## 仕様変更のご案内

### SmartAXIS シリーズ FT1A 形

SmartAXIS シリーズ FT1A 形の ANSI 規格取得による銘板表記変更についてご案内いたします。

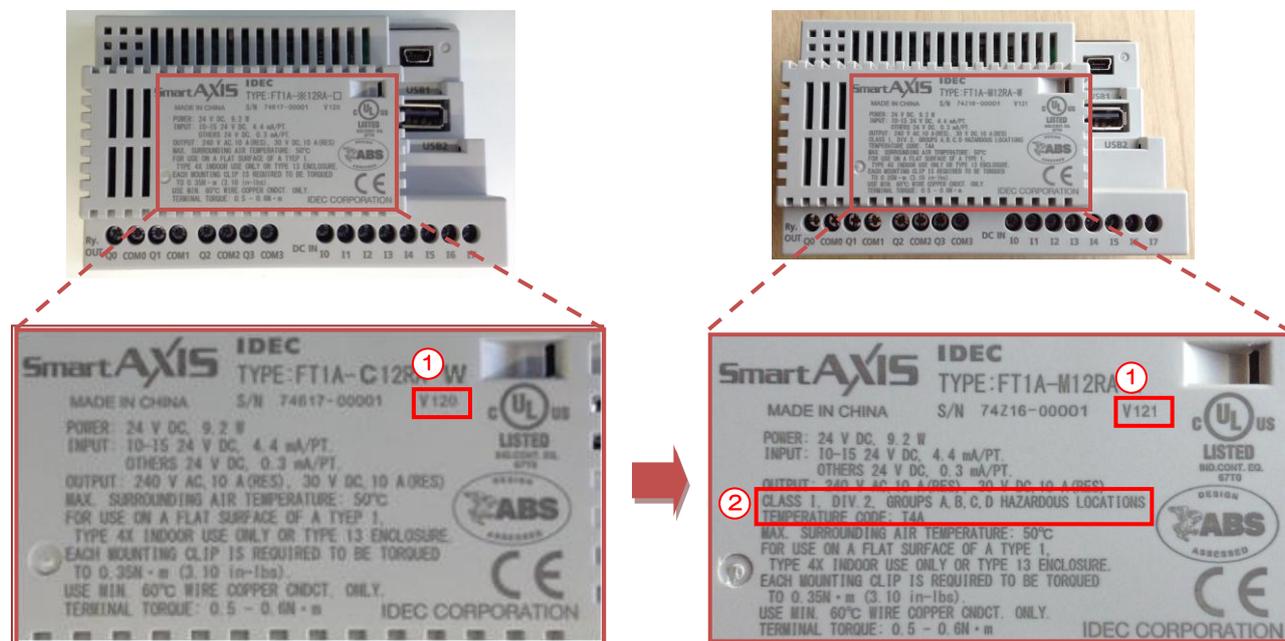
② 製品銘板に規格要求の以下事項を記載

- (1) CLASS I, DIV. 2, GROUPS A, B, C, D HAZARDOUS LOCATIONS.  
 (2) TEMPERATURE CODE : T※※ (※部分は各機種により異なります。詳細は下表をご参照ください。)

注意) ANSI 規格(ANSI/ISA 12.12.01)認証品として使用する場合は、規格に定められる上記(1),(2)の環境下でご使用下さい。

- 変更記載箇所
- ・Touch 本体

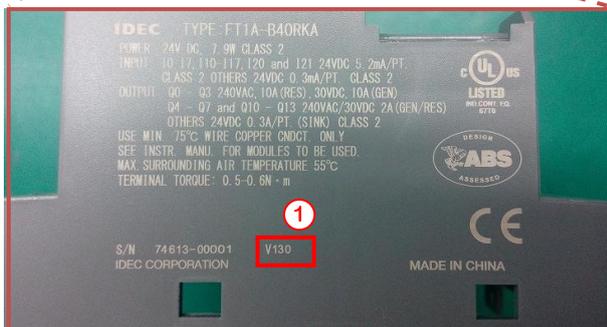
##### ① 製品バージョンを変更

③ 使用上の注意を追記
